RWS BEDRIJFSINFORMATIE
IPM-team RijnlandRoute
ASG RijnlandRoute

Sfeerimpressie Dialoog RijnlandRoute

Overzicht ontwerpitems COMOL

4-4-17

7 Vraag COMOL gronddekking op het ondergrondse deel van Dienstgebouw

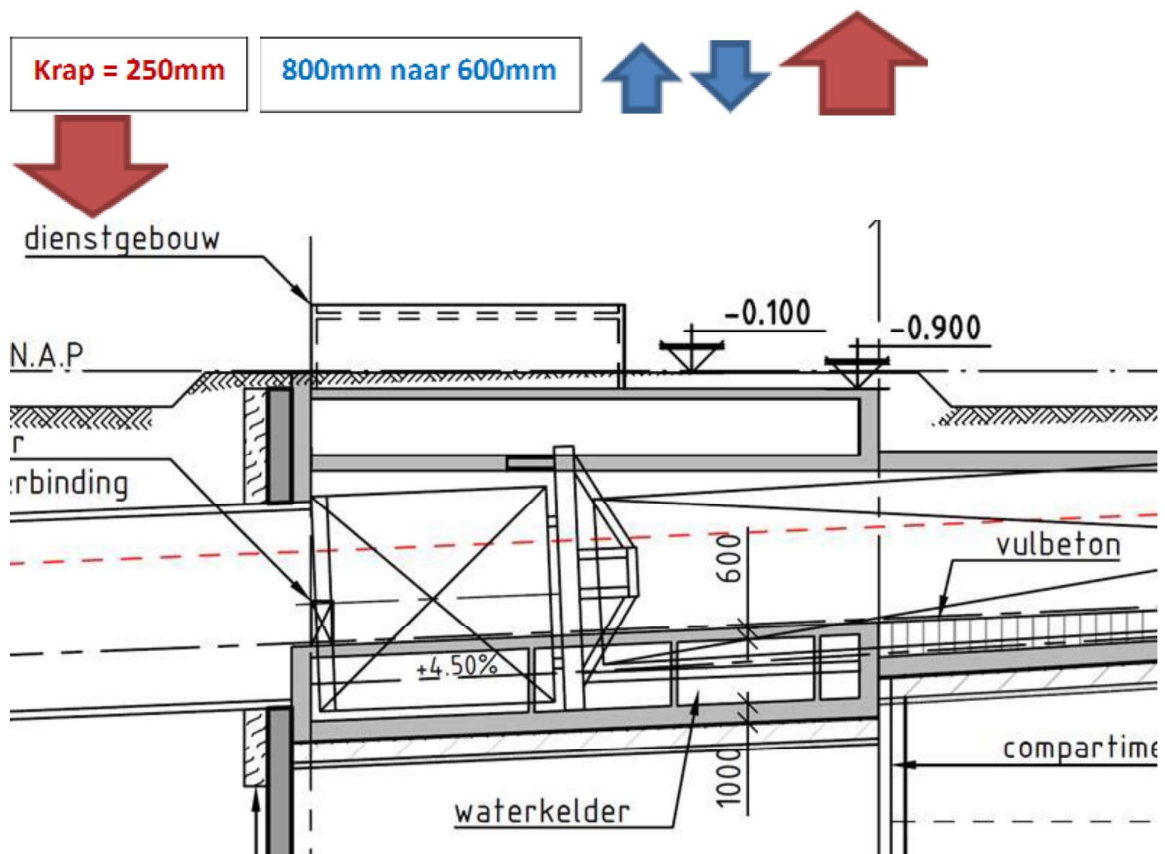
Vraag: Mag de gronddekking op het ondergrondse deel van Dienstgebouw Oost (A4) worden verkleind van 80cm naar 60cm?

Reden: Dit om meer werkruimte rondom de Bell en de TBM te verkrijgen.

Inpassing: Uiteraard zal deze mindere gronddekking met onze landschapsarchitect worden ingepast.

- Het Dienstgebouw heeft een deel bovenop het maaiveld en een deel ondergronds, in een terp.
- Vanuit het Q-team is er een wens de hoogte van de terp te beperken, omdat deze anders teveel impact heeft op de omgeving (een vlak polderlandschap). De bovenkant van de terp is daarom ca. -0,1m NAP.

- Bovenop het ondergrondse deel van het Dienstgebouw is voorts een gronddekking van 80cm gevraagd in het EPVE.
- Onder de 80cm gronddekking bevindt zich het dak, de interne hoogte en de tussenvloer naar de autotunnel.

- Dat betekent dat het maaiveld en de gronddekking in feite de peilmaat van de tussenvloer bepaald.
- De tussenvloer is tijdens de start van de TBM al aanwezig over de eerste 10m, om extra stijfheid aan de schacht te geven.

- Omdat COMOL5 een BELL toepast en langer doorboord t.o.v. het referentieontwerp ontstaat aan de onderzijde van de tussenvloer een zeer beperkte ruimte tot aan de BELL.

- Deze tussenruimte tussen Bell en vloer is nu ca. 250mm.
- Het Boorteam zou graag meer ruimte krijgen om veiliger te kunnen werken.
- Een mogelijkheid is om 20cm van de gronddekking af te halen en het geheel omhoog te schuiven.

Niet accoord:

Onder 4.7.3.19 staat: *De gronddekking boven het gebouwdeel dat zich onder de grond bevindt is ten minste 800mm en geschikt voor begroeiing; al dan niet voorzien van de noodzakelijk drainage.*

In de OSP hebben we geen specifieke eisen over dit onderwerp. Ik durf niet te zeggen of het wel af te leiden is uit een richtlijn die we voorgeschreven hebben.

Overigens ken ik de wens van het Q-team om het maaiveld naar -0,1 NAP meter te brengen niet. De bakrand ligt overal op +0,1 NAP en ook voor het dienstgebouw moet de waterkerendheid tot +0,1 NAP gewaarborgd zijn.

Volgens mij is het probleem opgelost als je qua maaiveldniveau gewoon +0,1 NAP aanhoudt.

9 Vraag COMOL interpretatie OSP-0962 vlakheidsmeting

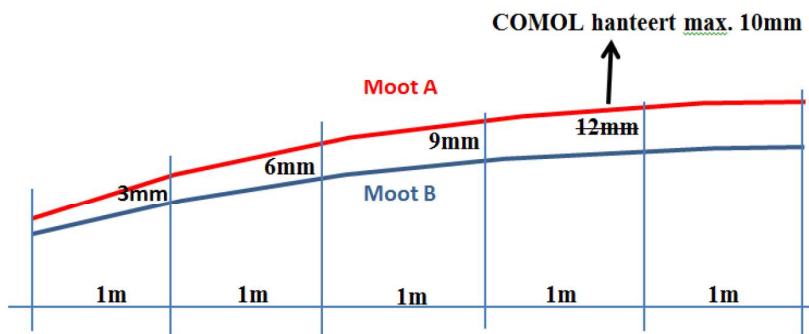
Voor de uitgangspuntennotitie Civiel hebben we discussie over hoe eis OSP-0962 te interpreteren.

Dit gaat met name over de opmerking “onder een rij van 1 meter”.

Kan ik deze interpreteren als een verschilvervorming over een lengte van 1m haaks op de rijrichting?
 Dit is weergegeven in onderstaand figuur waarin een dwarsdoorsnede (haaks op de rij-richting) de verschilvervorming weergeeft tussen 2 aansluitende moten.

heeft deze gegeven graag tekst
